Parecer Técnico de LAS nº 130/FEAM/URA SM - CAT/2025

PROCESSO SLA: 16426/2025		SITUAÇÃO: Sugestão pelo deferimento		
EMPREENDERDOR: Memorial das Águas Ltda.		CNPJ: 58.850.294/0001-20		
EMPREENDIMENTO: Memorial das Águas Ltda.		CNPJ: 58.850.294/0001-20		
MUNICÍPIO: Carmo de Minas		ZONA: Rural		
COORDENADAS GEOGRAFICAS DATUM: WGS84		LAT (Y) 22°08'15"S	LONG (X) 45°04'01"O	
CÓDIGO	ATIVIDADE DO EMPREENDIMENTO (DN COPAM 217/17)	PARÂMETRO	QUANTIDADE	UNIDADE
E-05-06-0	Parques cemitérios	Área útil	2	ha
CLASSE DO EMPREENDIMENTO: 2			PORTE: Pequeno	
CRITÉRIO LOCACIONAL INCIDENTE: ● Localização prevista em Reserva da Biosfera, excluídas as áreas urbanas.			Peso critério locacional: 1	
CONSULTORIA/RESPONSÁVEL TÉCNICO: Jefferson José Duarte de Oliveira – Engº Sanitarista e Ambiental			REGISTRO: CREA 3000071919BA	
EQUIPE INTERDISCIPLINAR: Rogério Junqueira Maciel Villela - Analista Ambiental				MATRÍCULA: 1.199.056-1
<i>De acordo:</i> Kezya Milena Rodrigues P. Bertoldo - Coordenadora de Análise Técnica Sul de Minas				1.578.324-4

O empreendimento **Memorial das Águas Ltda.**, inscrito no CNPJ nº 58.850.294/0001-20, tem como objeto deste processo a implantação de um parque cemitério em uma área

Figura 5 - Ilustração da seção longitudinal do terreno

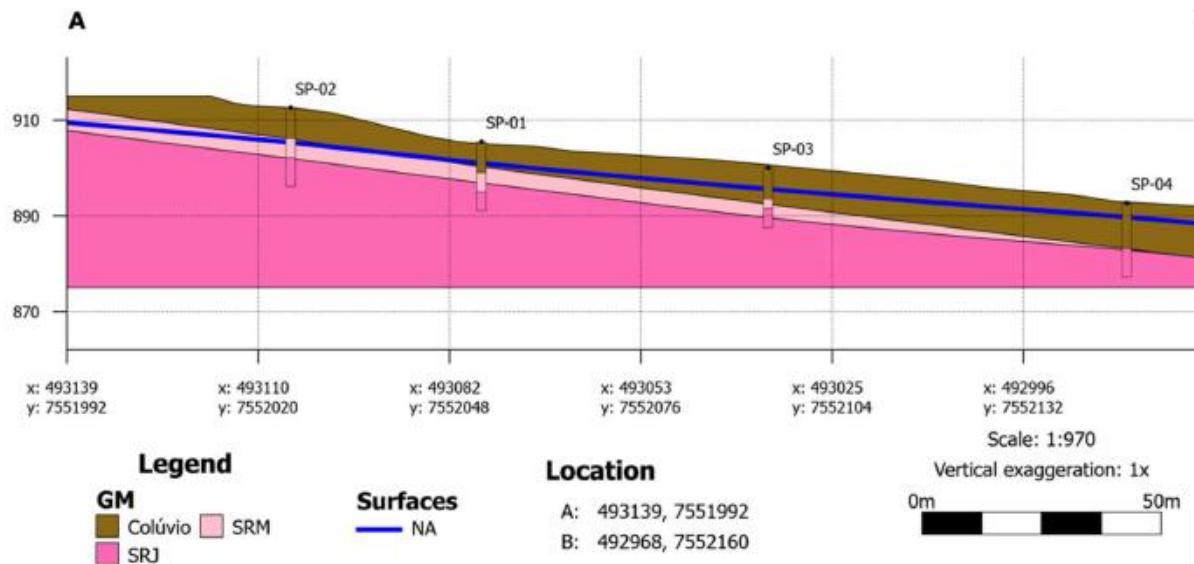
Já a seção A-B, apresentada na figura 5, ilustra o contexto hidrogeológico local.

O estudo relata na p. 41 que a má conservação/operação ou mesmo a localização indevida dos túmulos poderia acarretar extravasamento do produto da coliquação (degeneração liquidificante de tecido) e contaminar águas subterrâneas. O estudo recomenda a execução de ensaios de laboratório com o intuito de compreender a capacidade de infiltração do solo e sugere que as coletas sejam realizadas na área de sepultamento em profundidade de 50 cm em relação à superfície. Os ensaios de infiltração são cruciais para determinar a capacidade do solo de absorver água e, consequentemente, a velocidade com que os líquidos (como o necrochorume) podem atingir o nível freático. O estudo informa que a área de instalação do cemitério será próxima ao furo SP-02, onde o nível d'água se situa a 7,08 metros de profundidade, sendo essa uma distância segura em relação ao fundo das sepulturas.

Tendo em vista que coeficiente de permeabilidade do solo poderia ter seus resultados e parâmetros comprometidos se realizados antes da movimentação de terra, cortes e aterros previstos para a fase de instalação do empreendimento, foi informado, mediante nota técnica juntada no bojo das informações complementares, conforme indicador SLA nº 357083, assinada pelo engenheiro sanitário e ambiental Jefferson José Duarte de Oliveira, CREA-BA 71.919, que a realização dos testes de permeabilidade será realizada quando da instalação do empreendimento, especificamente quando da construção dos jazigos, momento em que será possível aferir os parâmetros de forma fidedigna e compatível com as condições definitivas do terreno.

A URA Sul de Minas **determina** que deverão ser atendidos os parâmetros estabelecidos na Resolução CONAMA nº 335/2003, que dispõe sobre o licenciamento ambiental de cemitérios, e adotadas as medidas de controle cabíveis – e corretivas, se os resultados assim indicarem.

Figura 6 - Corte transversal dos jazigos

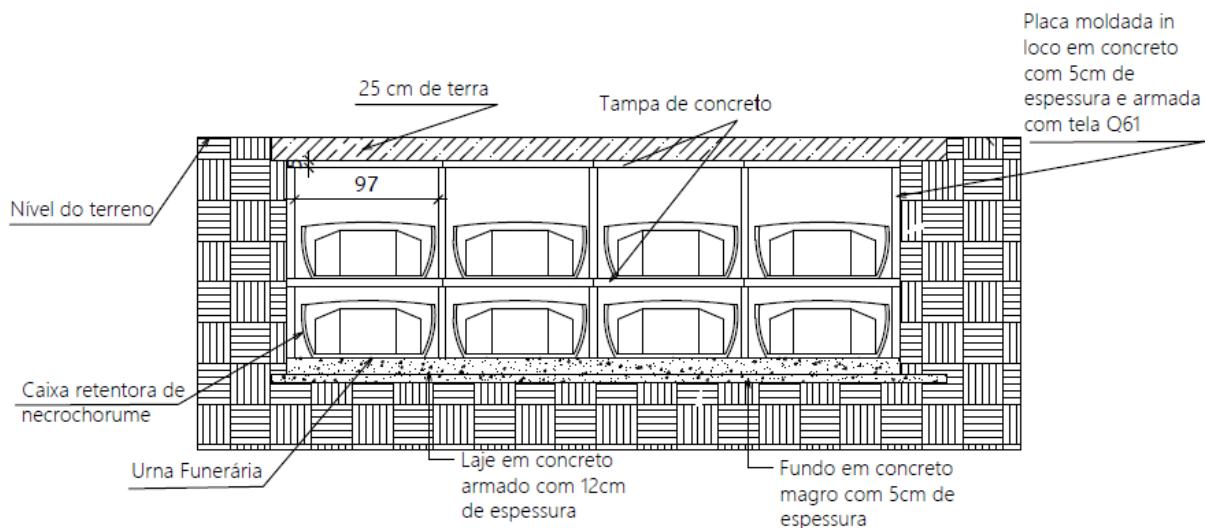
A base dos jazigos será constituída por uma laje de concreto armado com espessura mínima de 12 cm, utilizando concreto estrutural com resistência característica (f_{ck}) ≥ 25 MPa, armada com malha eletrossoldada tipo Q-138 ou equivalente. Essa laje será assentada sobre solo previamente compactado e regularizado com uma camada de concreto magro de 5 cm, que receberá aditivo impermeabilizante hidrófugo, garantindo resistência mecânica e proteção contra infiltrações.

As paredes laterais e a cobertura do jazigo serão executadas com blocos estruturais de concreto ou painéis pré-moldados, com espessura mínima de 10 cm, unidos por argamassa de cimento e areia traço 1:3, com juntas totalmente preenchidas, evitando a passagem de líquidos e gases. Sobre toda a estrutura será aplicada impermeabilização em sistema multicamadas, composta inicialmente por uma argamassa polimérica bicomponente com espessura média de 3 mm, cobrindo integralmente paredes, fundo e cobertura. Sobre essa camada será instalada uma manta asfáltica estruturada com polímero SBS de espessura mínima de 4 mm, aplicada a quente com sobreposição de 10 cm nas emendas, e, por fim, será realizada uma pintura impermeabilizante elastomérica de alta resistência química.

As interfaces entre tampa, paredes e fundo receberão selagem com cordões de mástique de poliuretano, garantindo vedação total do sistema. A tampa superior será confeccionada em concreto armado pré-moldado, com sistema de encaixe rebaixado e vedação por junta elástica de borracha EPDM ou silicone estrutural, permitindo fechamento hermético e, quando necessário, abertura controlada.

Essa concepção construtiva proporciona um jazigo com elevada resistência mecânica, durabilidade e segurança ambiental, assegurando a contenção completa de líquidos e protegendo o solo e os recursos hídricos subterrâneos, atendendo às exigências sanitárias e ambientais aplicáveis aos cemitérios horizontais. Além do jazigo impermeável, o cemitério contará com a utilização da caixa retentora de necrochorume, fabricada em material estanque - polietileno reciclado de alta densidade – PEAD, que possui boa resistência mecânica, resistente a baixas temperaturas, leve e impermeável. A caixa retentora será colocada pelos coveiros na gaveta e/ou cova, antes do sepultamento, de forma a acondicionar a urna funerária quando este ocorrer.

Figura 7 - Pontos de monitoramento de águas subterrâneas.

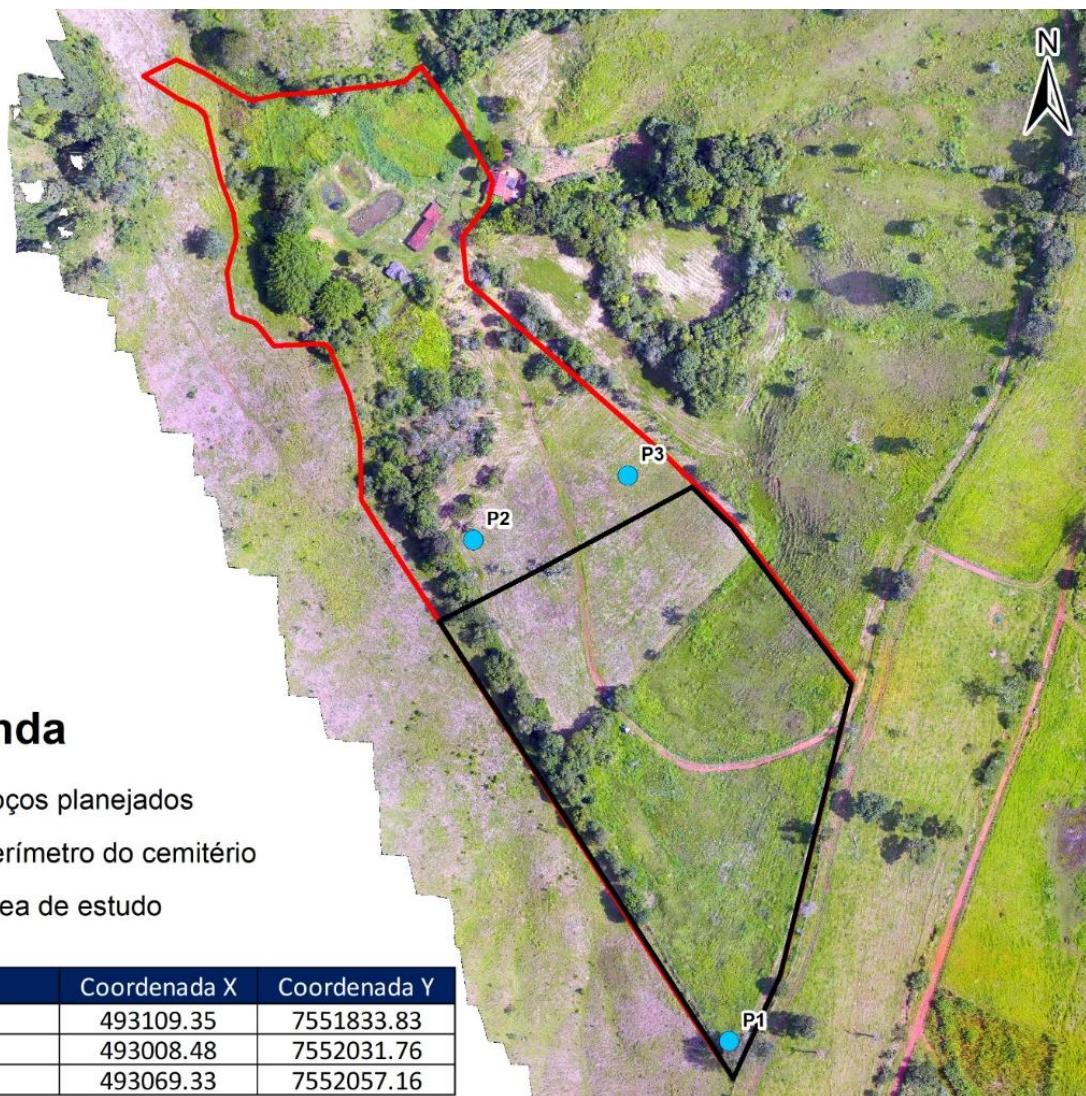
Poços de monitoramento são essenciais para detectar a presença de contaminantes na água subterrânea e medir o nível freático local, além de avaliar a eficácia das medidas de proteção ambiental, sobretudo a impermeabilização do fundo dos jazigos. Serão instalados, no mínimo, 1 poço a montante

e 2 poços a jusante do empreendimento. O poço a montante (acima do fluxo da água subterrânea) deve ser instalado em uma área não afetada pelo cemitério. Esse poço servirá como referência para a qualidade da água subterrânea. Recomenda-se a medição do nível d'água local nos períodos secos e chuvosos, de forma a se avaliar a variação da superfície freática e a manutenção de sua distância para o fundo das covas. Os poços a jusante (abaixo do fluxo da água subterrânea), devem ser instalados nas proximidades da extremidade da área ocupada pelo cemitério. Isso permite identificar a pluma de contaminação o mais breve possível, caso ela se forme. Recomenda-se que os poços a jusante sejam posicionados transversalmente ao fluxo subterrâneo, distribuindo-se ao longo da largura da possível pluma de contaminação.

A figura 7 indica a localização estimada dos pontos de monitoramento de águas subterrâneas a serem instalados.

Tais medidas figuram como condicionante.

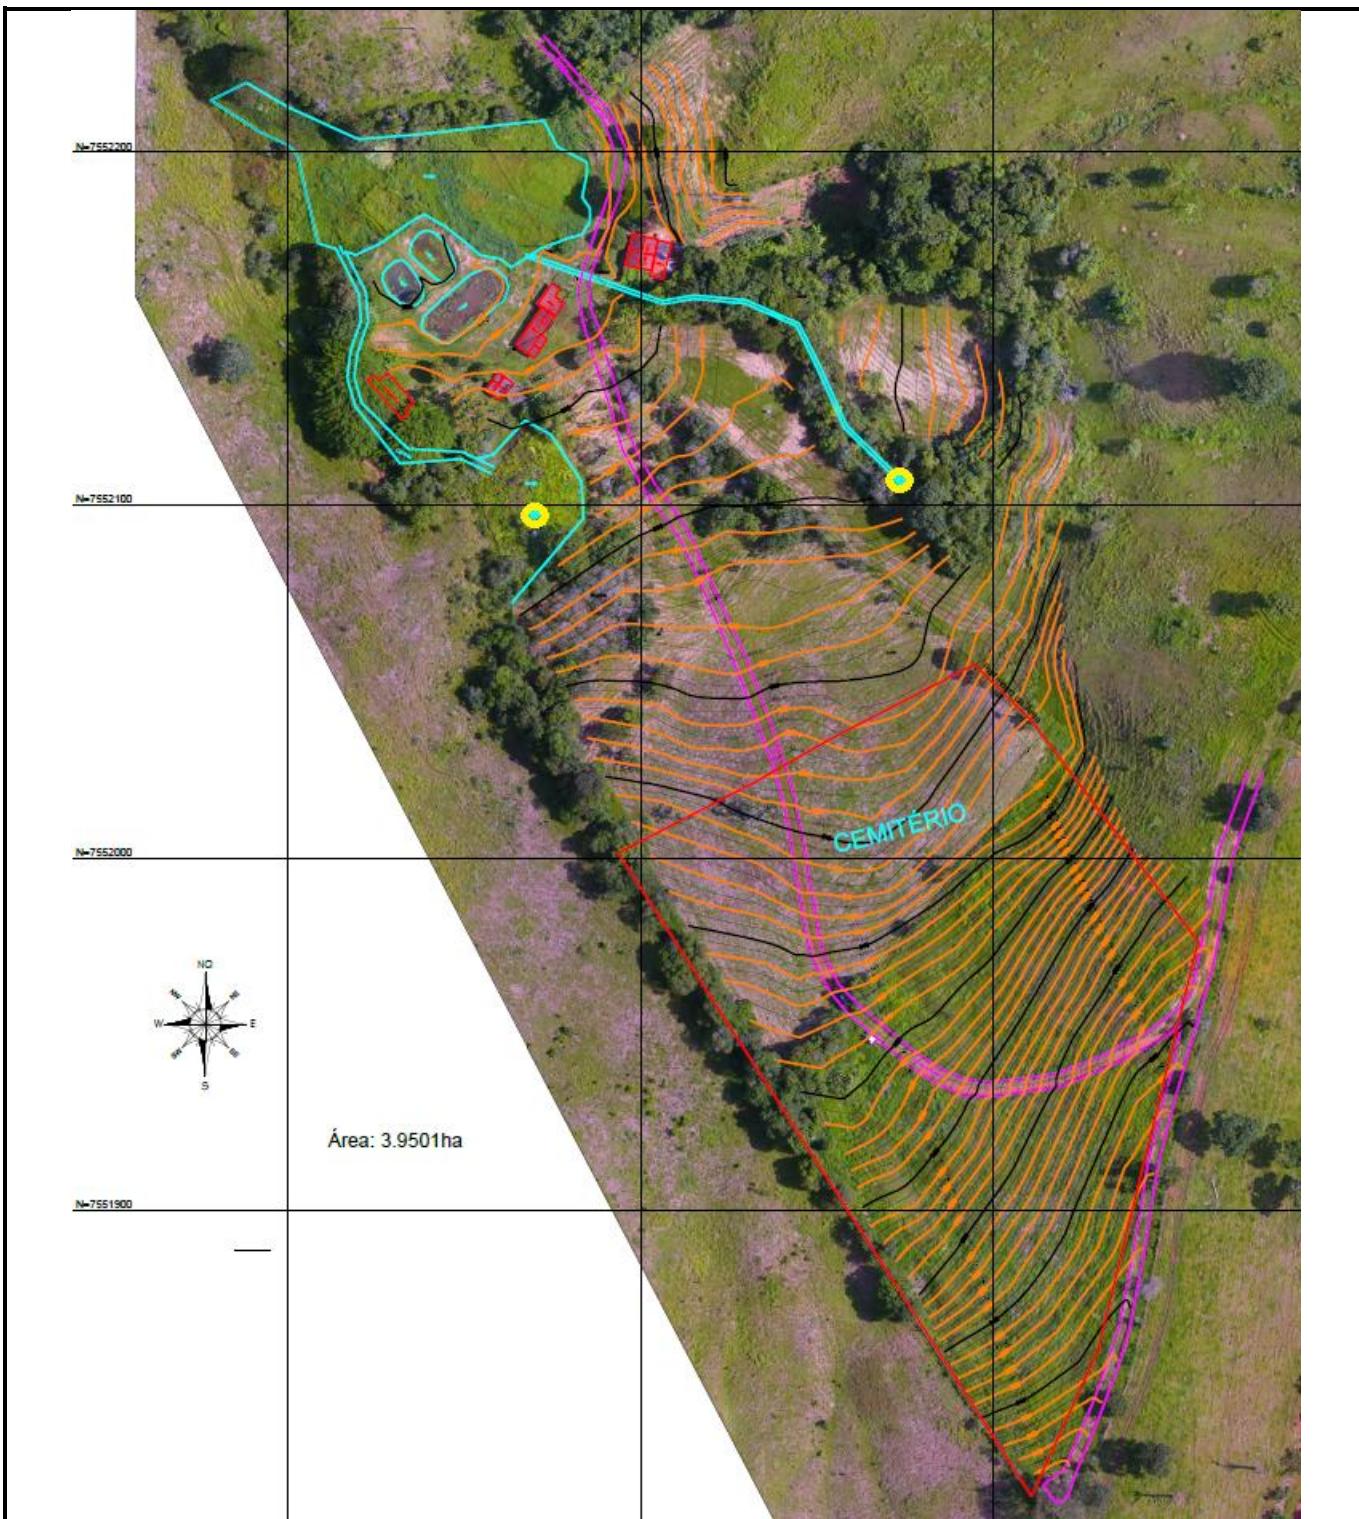
O perímetro e o interior do cemitério deverão ser providos de um sistema de drenagem adequado e eficiente, destinado a captar, encaminhar e dispor de maneira segura o escoamento das águas pluviais e evitar erosões, alagamentos e movimentos de terra, de forma a garantir a estabilidade geotécnica do empreendimento. Os sistemas de drenagem a ser implantados devem ser devidamente monitorados,

de forma a evitar episódios de entupimento das canaletas, que podem acarretar em eventuais processos erosivos.
